Modulo per la presentazione delle osservazioni per i piani/programmi/progetti sottoposti a procedimenti di valutazione ambientale di competenza statale

ID: Codice procedura (ID_VIP/ID_MATTM):10844

Impianto per la produzione di energia elettrica da fonte eolica, costituito da 6 aerogeneratori della potenza complessiva di 37,2 MW, un sistema di accumulo da 25 MW e relative opere connesse in località "Rempillo" nel comune di Pitigliano (GR).

ALLEGATO alle OSSERVAZIONI all' IMPIANTO EOLICO denominato REMPILLO nel COMUNE di PITIGLIANO (GR). Composto da n. 5 immagini e n. 5 pagine

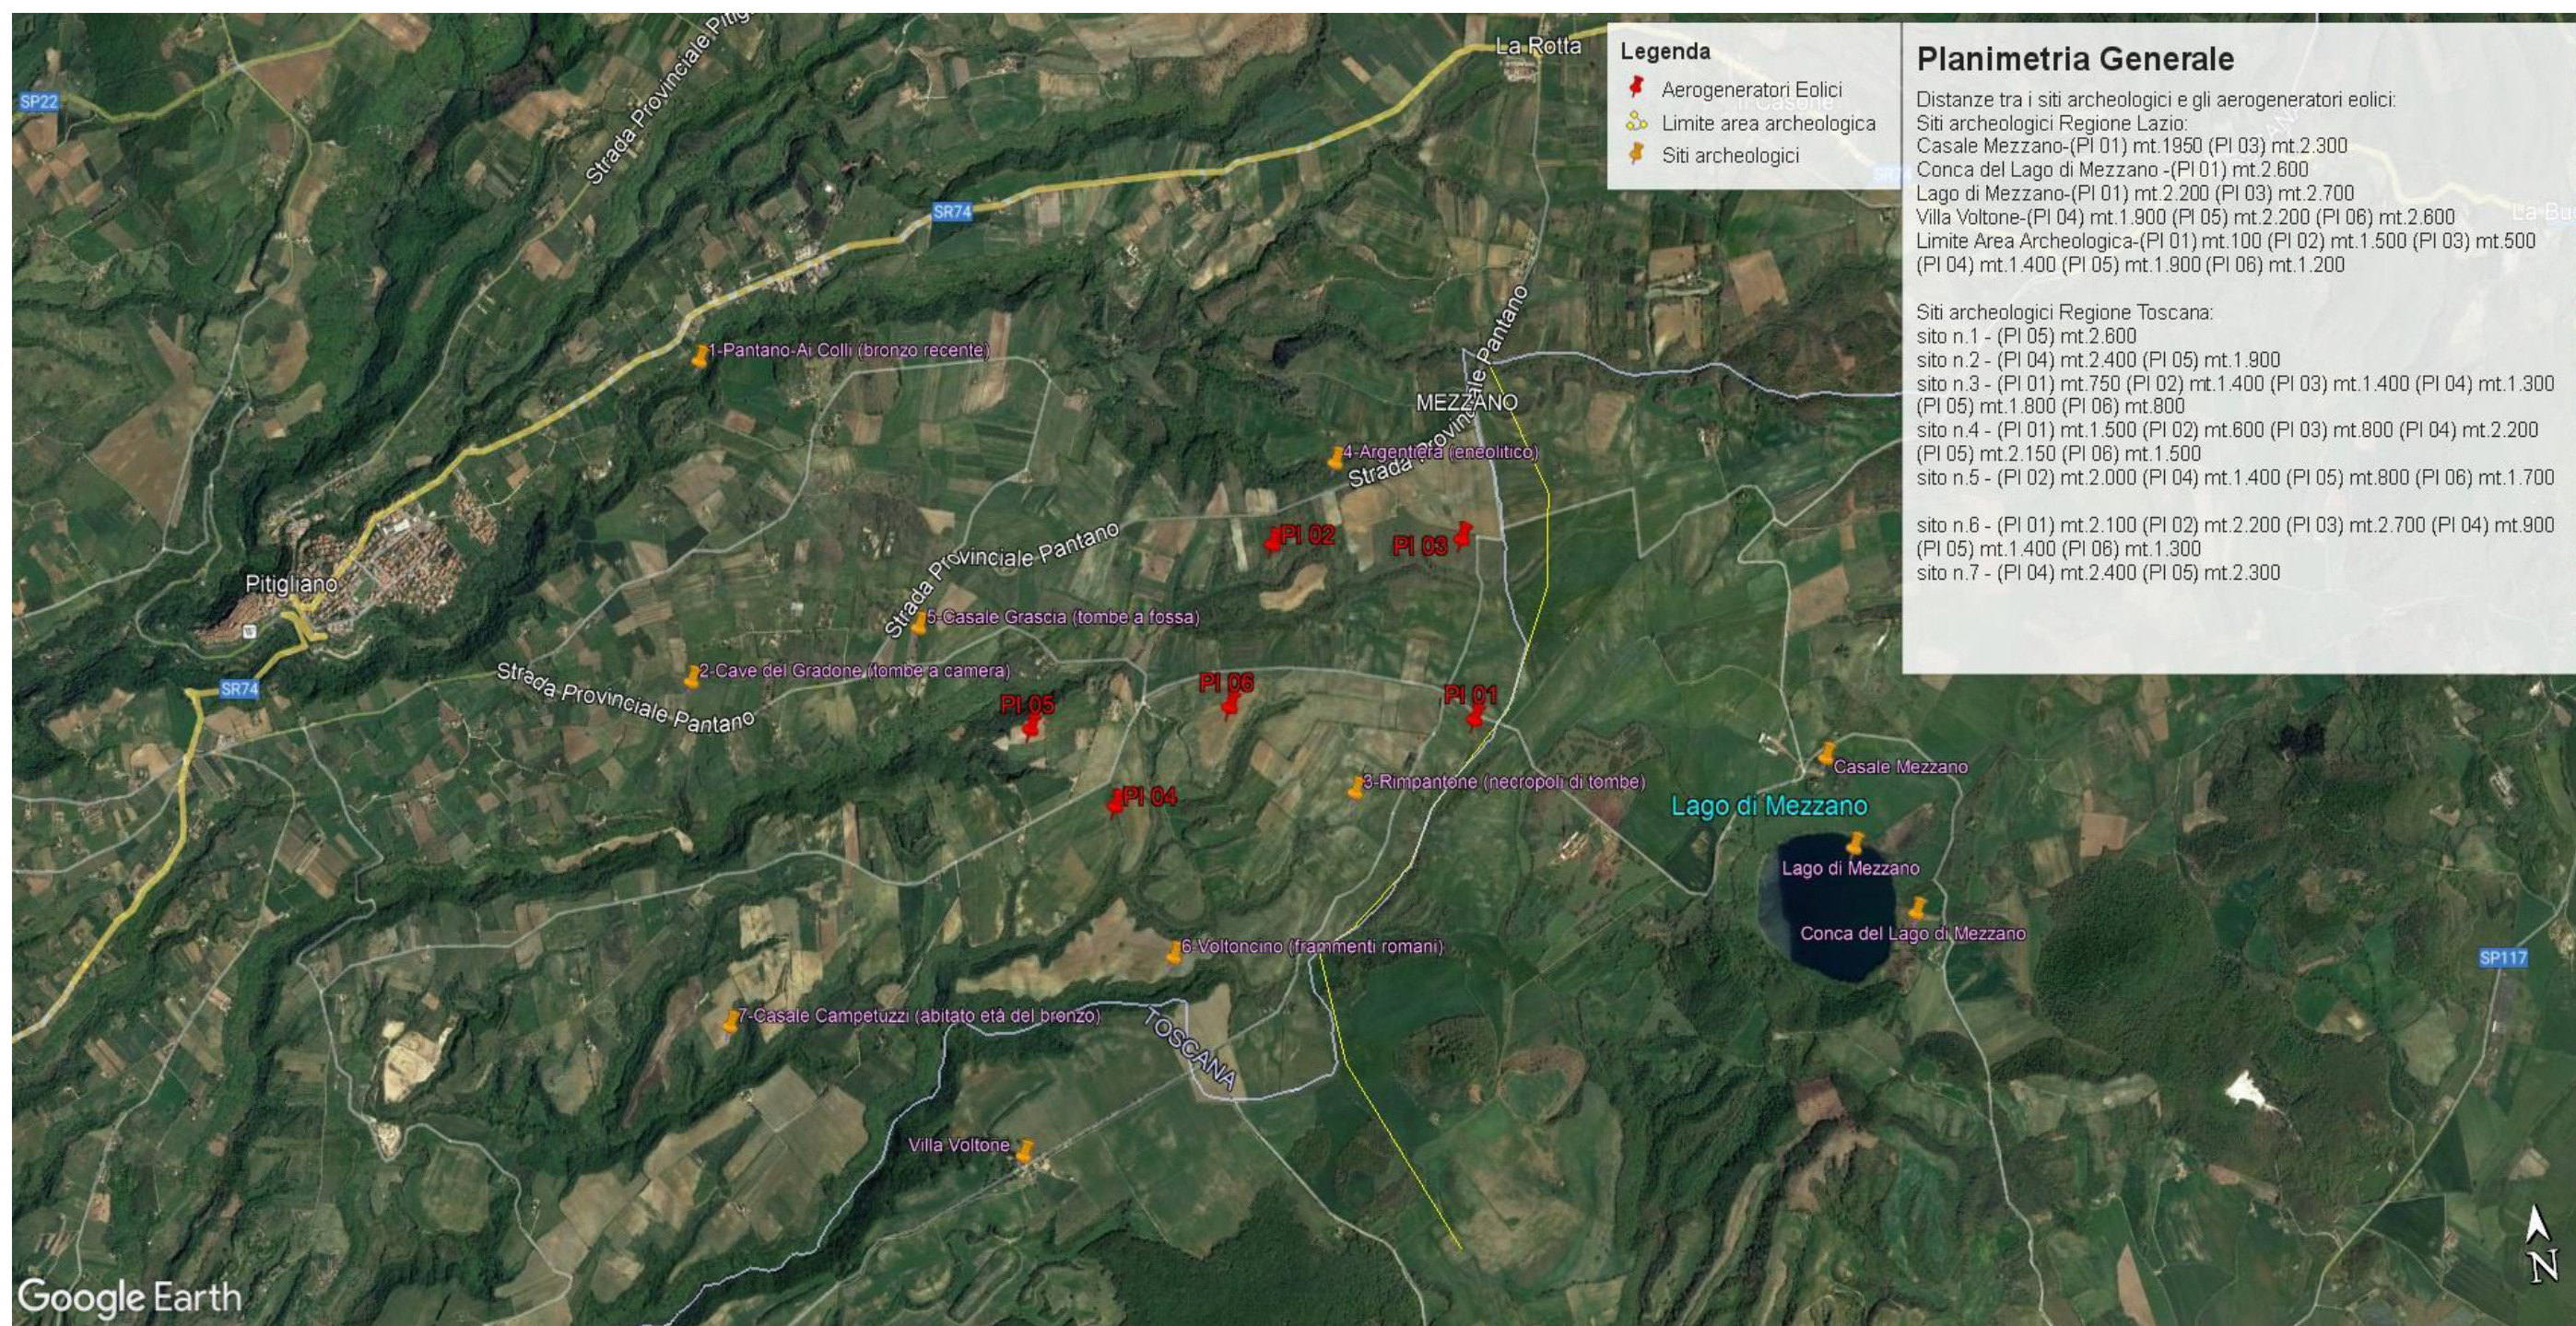
Inoltre, la zona in cui insisterebbe l'impianto eolico industriale Rempillo è compresa nelle fasce di rispetto di 3 km di diversi beni archeologici tutelati dalla parte II del Codice dei Beni Culturali (vedi Allegato, immagine n. 3). Inoltre le pale P04 e P05 ricadono all'interno di un'area archeologica che la Proponente vorrebbe cancellare per il semplice fatto che non è riportata nel documento regionale ma nel documento provinciale come meglio dettagliato nell'Osservazione n. 5. Alla luce di quanto documentato appare chiaro quindi che la collocazione dell'impianto non ha tenuto conto alcuno dei vincoli dell'area nella quale è stato progettato e l'inserimento dell'impianto eolico nel paesaggio e sul territorio non è corretto (Allegato IV delle Linee guida nazionali di cui al D.M dello Sviluppo economico del 10.09.2010).

Immagine n. 4 Situazione di saturazione da impianti FER nella provincia di Viterbo. Non sono riportati gli impianti fotovoltaici e agrivoltaici che hanno inciso per buona parte nel cumulo di impianti FER per superare già nel 2023 gli obiettivi del PNIEC assegnati alla Regione Lazio per il 20230.

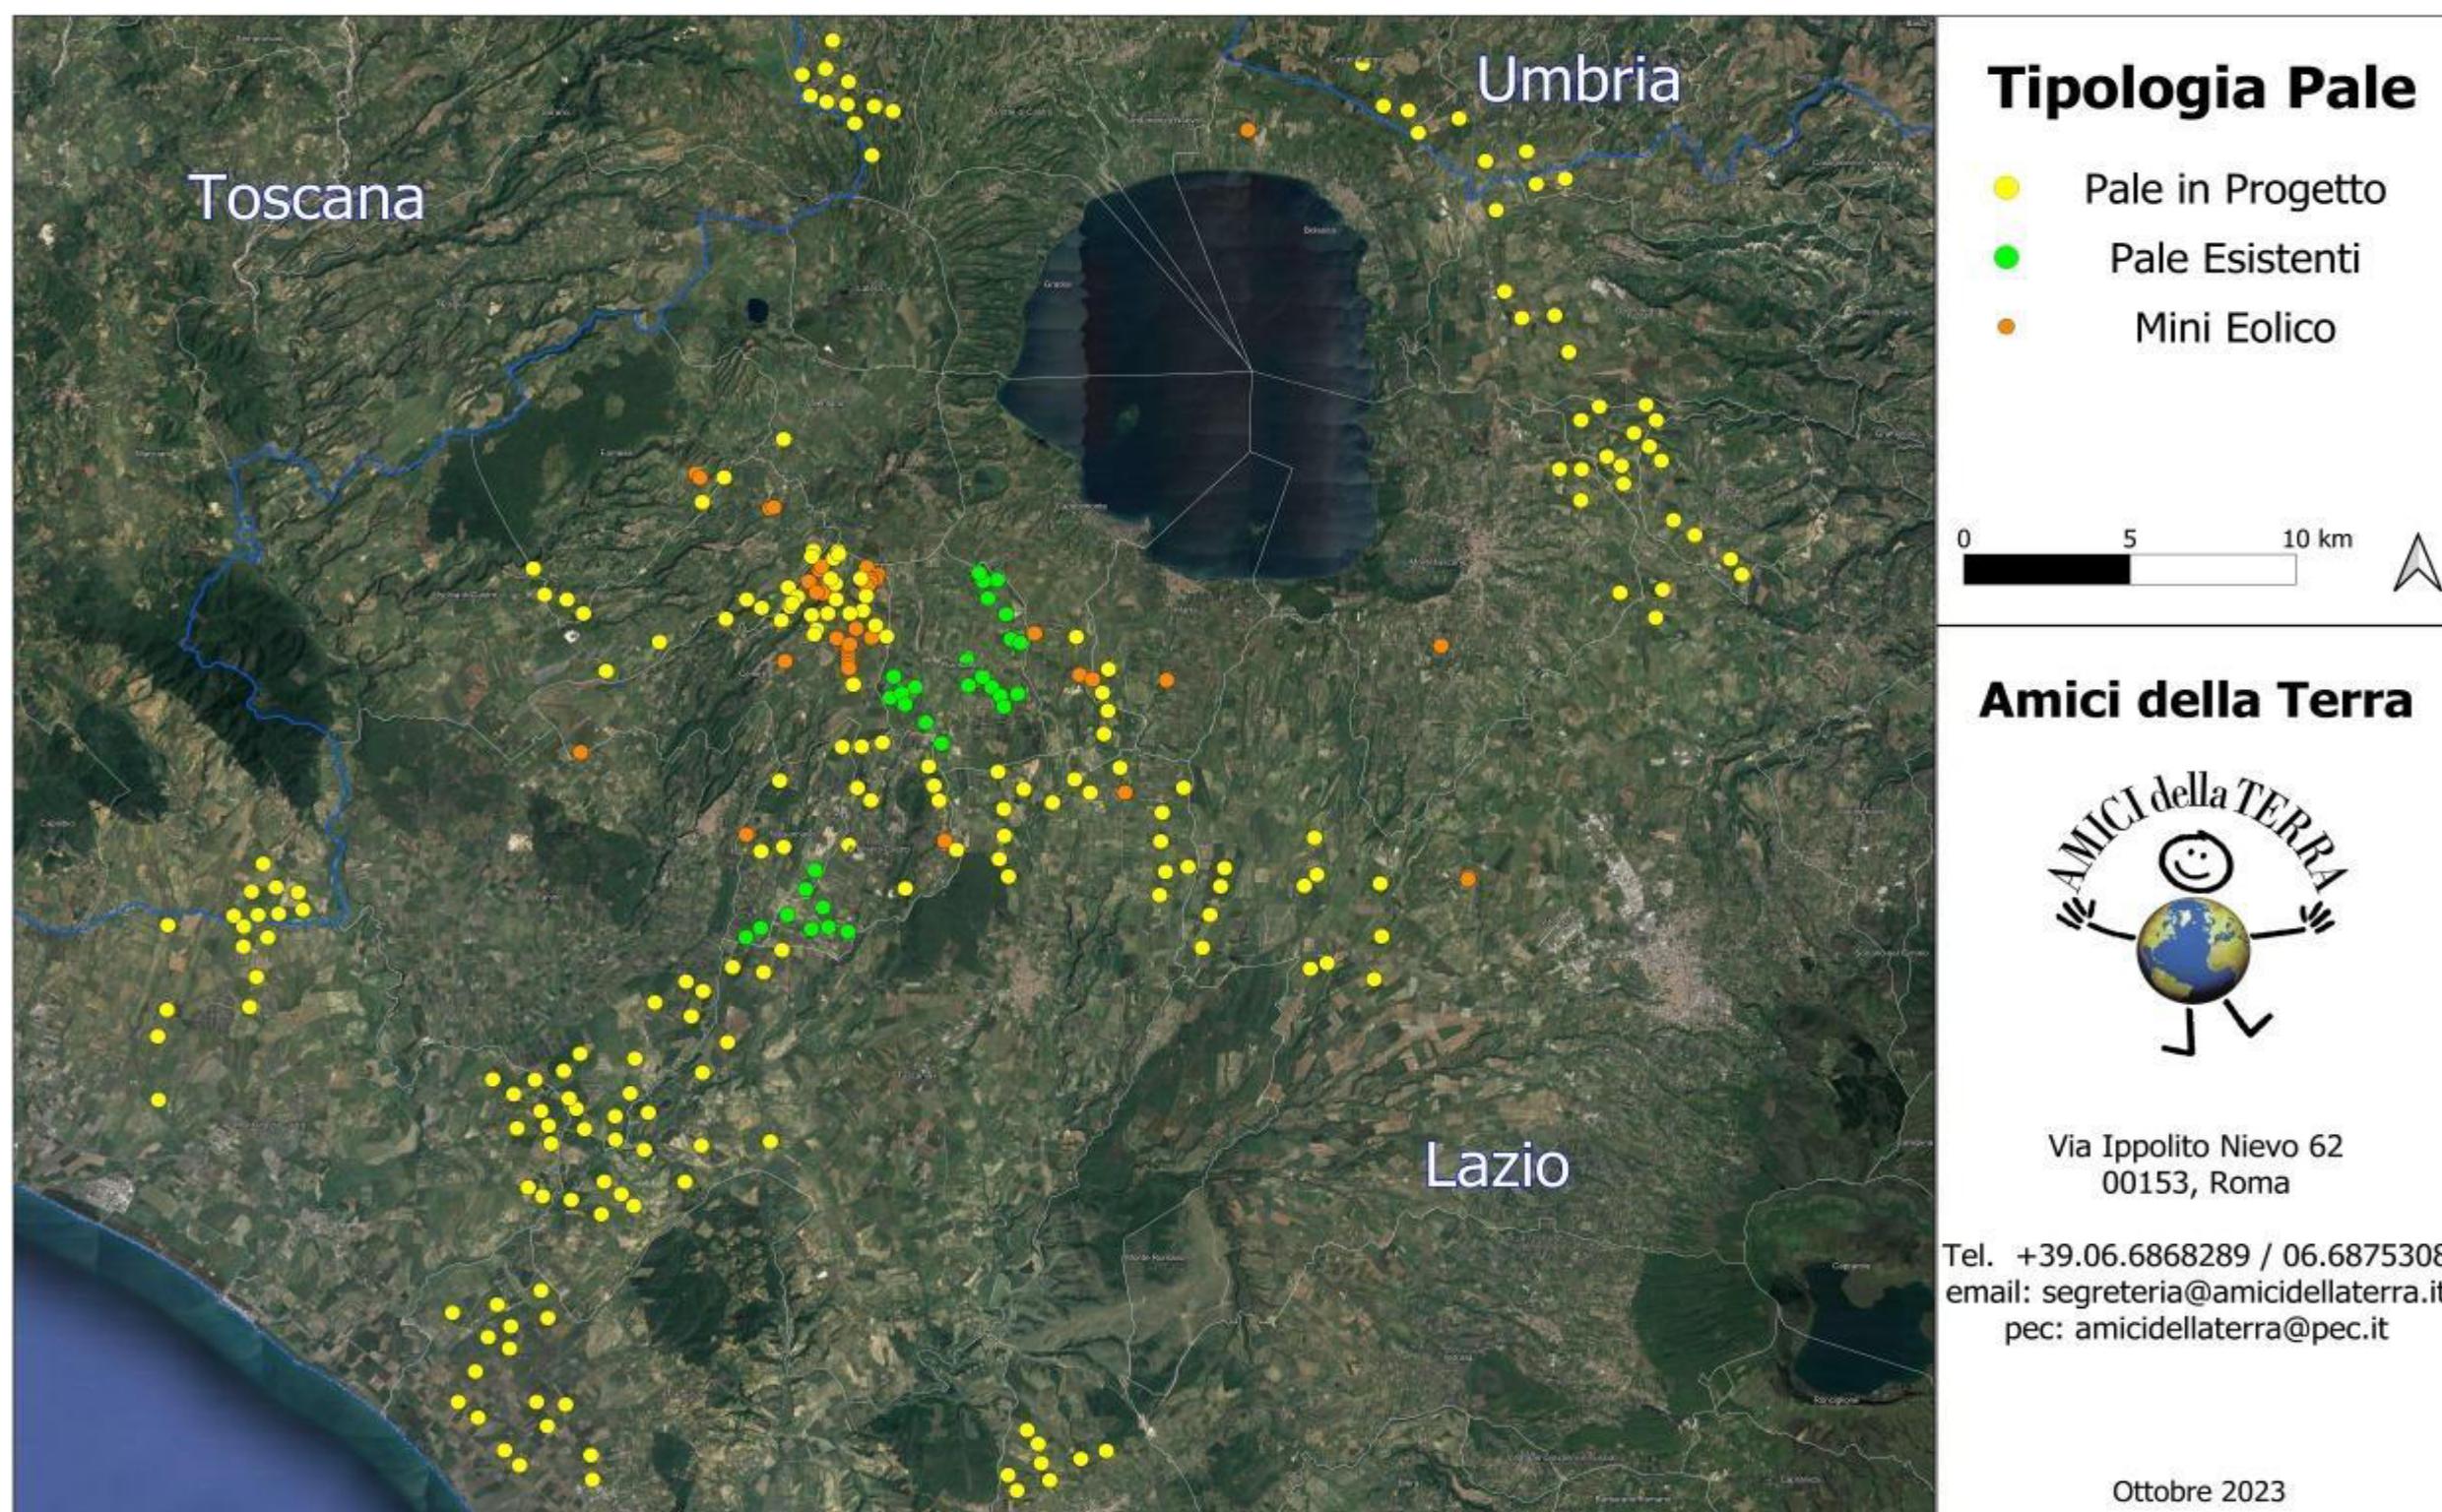
sul territorio e sulle economie di tre Comuni del Lazio (Farnese, Valentano e Latera) si trova nelle fasce di rispetto dei Beni di notevole interesse pubblico come si è evidenziate nelle Osservazioni n. 1 e 2 e crea anche degli impatti negativi anche sui beni naturalistici come verrà dettagliato nell'Osservazione n. 4. Inoltre andrebbe a sommarsi al già enorme cumulo di impianti eolici e fotovoltaici e geotermici che già creano una elevata criticità ambientale nella provincia di Viterbo e interferiscono anche con il territorio toscano come si può vedere dalle immagini nn. 4 e 5 dell'Allegato n. 1.
